监理工程师通知单

项目名称：华直当阳市庙前镇 4×20MWp 地面分布式农光互补光伏发电项目

编号：HZDYM-Q-CZZH-TZ-070

主题：关于光伏区 31—33 区施工质量相关事宜：

图 1 桩帽损坏	图 2 桩头泥巴污垢未清理

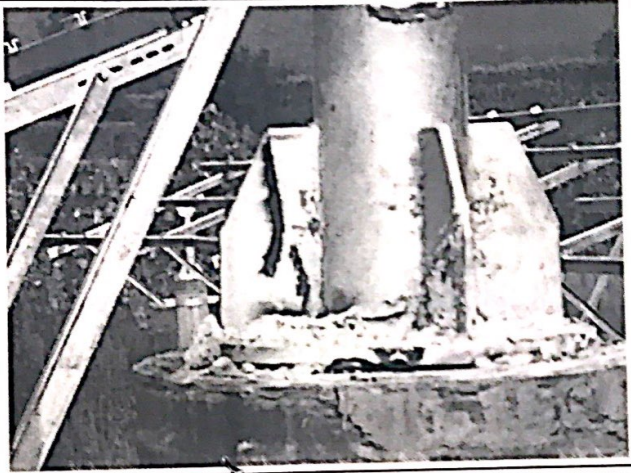
- 1、部分预应力管桩存在垂直度偏差和桩位偏差，导致斜梁与檩条无法安装。
- 2、桩帽有损坏现象，桩帽与支架基础基座焊接不符合规范要求，焊缝达不到设计至 8mm，个别桩帽泥巴污垢没有清理，直接影响焊接质量。（图 1—4）。
- 3、部分抱箍放置不正，斜梁偏差较多，直接影响支架安装质量，螺栓垫片有遗漏现象。（图 5）
- 4、桩帽除锈、防腐、防锈不及时。（图 1—4）。
- 5、移动式脚手架、人字梯固定不牢，安全帽、安全带佩戴不及时，现场临时用电没有接地线，安全措施不到位，没有专职安全员。
- 6、工程资料必须与现场同步。
- 7、其它未尽事宜请自查自纠。

以上质量问题你项目部必须对各个班组进行技术交底，保证以后施工过程中不得出现类似质量问题，并组织人员对存在问题进行整改到位，报项目监理机构验收。
